Mission régionale d'autorité environnementale

**Avis sur le projet d'exploitation de 2 parcs éoliens**  
**à Boulay-Moselle et Helstroff (57)**  
**porté par la Société d'Exploitation Éolienne de Momerstroff II**  
**à Momerstroff et Narbéfontaine (57)**  
**porté par la Société d'Exploitation Éolienne de Momerstroff III**

n°MRAe 2020APGE42

Localisation des 2 parcs au sein de la ZIP

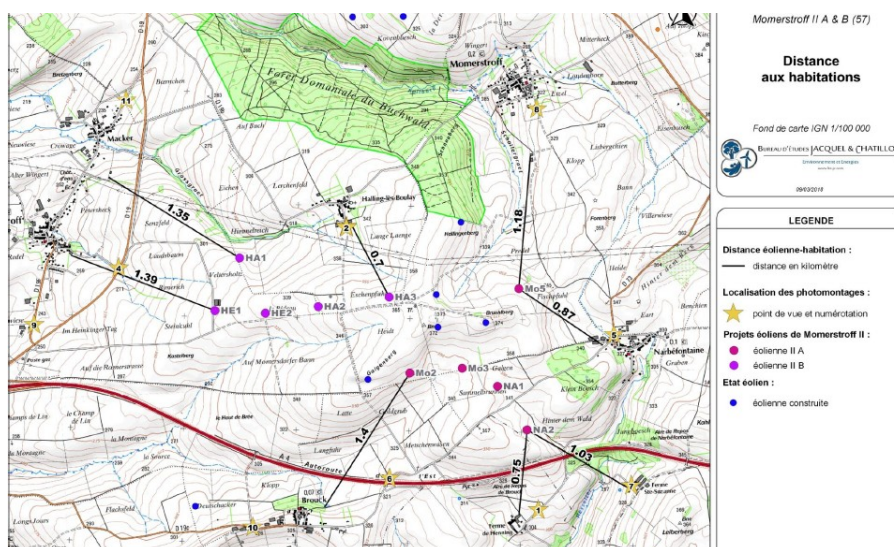
Les éoliennes HA1, HA2, HA3, HE1 et HE2 correspondent au parc Momerstroff II-B.  
**L'Ae recommande au pétitionnaire de revoir les codes couleurs pour ces 2 parcs qui sont inversés sur de nombreuses cartes du dossier.**

*Cartographie de la localisation du nid du couple de Milan royal et trajectoires observées lors de l'étude comportementale (source : Étude d'Impact)*

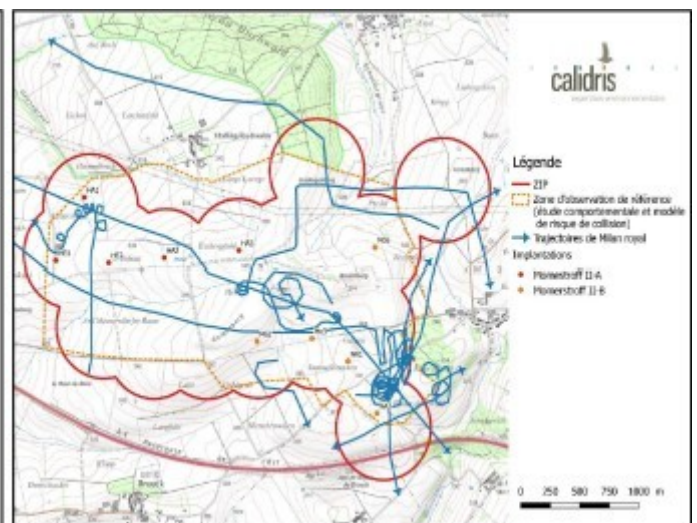
L'Ae s'interroge sur la présence du Milan utilisant la majorité du secteur de la ZIP pour chasser, se déplacer et nidifier. Plutôt que de rechercher l'évitement de cette zone, l'exploitant propose des mesures de réduction qui questionnent sur leur efficacité, en particulier la période diurne de bridage et l'observation humaine destinée à stopper les machines en cas de présence du Milan. La présence humaine n'est par ailleurs pas couplée à une détection automatique. L'Ae la juge peu fiable (temps de pause, baisse d'attention et fatigue générées, distance entre Milan et éolienne et temps nécessaire à l'arrêt de cette dernière).

***Pour limiter les effets sur les oiseaux, l'Ae recommande au pétitionnaire de :***

- ***étendre l'arrêt des éoliennes NA1 et NA2 à l'ensemble de la période d'activité du Milan et l'arrêt des éoliennes situées à moins de 400 m de parcelles fauchées/moissonnées/labourées à l'ensemble de la période de travaux agricoles ;***
- ***justifier la faisabilité et la pertinence d'une surveillance humaine, en considérant l'ensemble des facteurs pouvant en impacter la fiabilité.***

*Localisation des secteurs à enjeux pour les chiroptères*

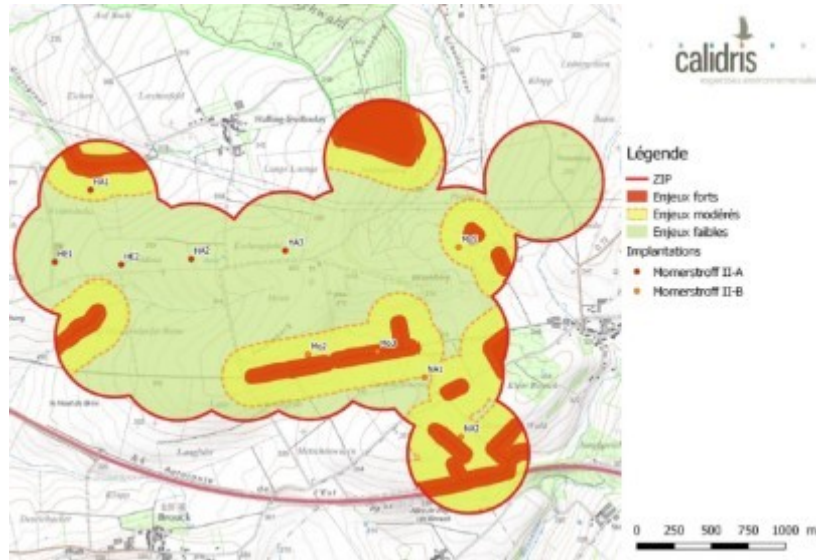
L'Ae regrette :

- que certaines éoliennes soient implantées à moins de 200 m des haies (les accords Eurobats relatifs à la conservation des chauves-souris en Europe, ainsi que le SRE Lorraine préconisent un retrait de 200 m par rapport aux éléments boisés, à calculer depuis l'extrémité des pales) ;
- qu'aucun enregistrement de la présence de chiroptères en altitude, continu, n'ait été réalisé sur l'ensemble de leur période d'activité. Ceci ne permet donc pas d'appréhender finement les modalités de fréquentation du site par les espèces.

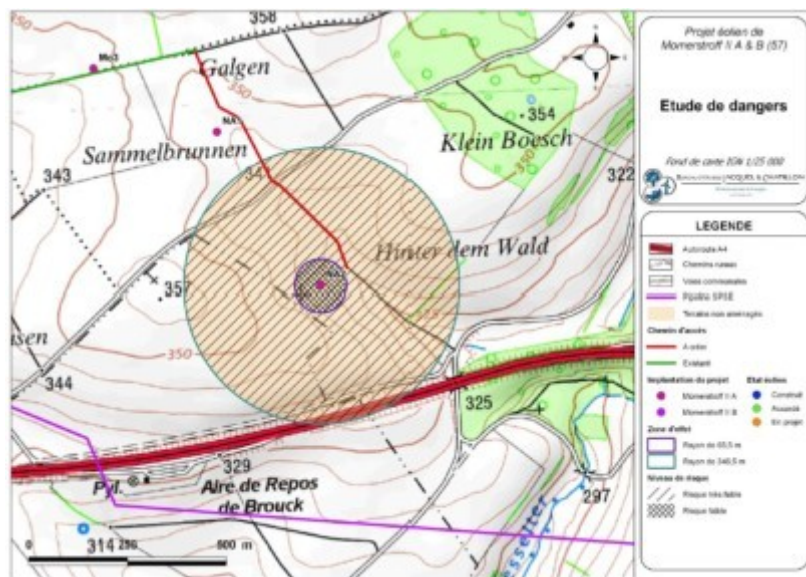
Le phénomène dangereux « projection de glace », dont la zone d'effet est de 350 m, est susceptible d'atteindre une portion de l'autoroute A4 (voir figure ci-dessous).

L'Ae constate que l'enjeu « voie structurante » (autoroute A4) n'a pas été bien pris en compte dans l'étude détaillée des risques pour le scénario « projection de glace » pour l'éolienne NA2.

**Elle recommande au pétitionnaire de compléter l'analyse des risques pour ce scénario.**
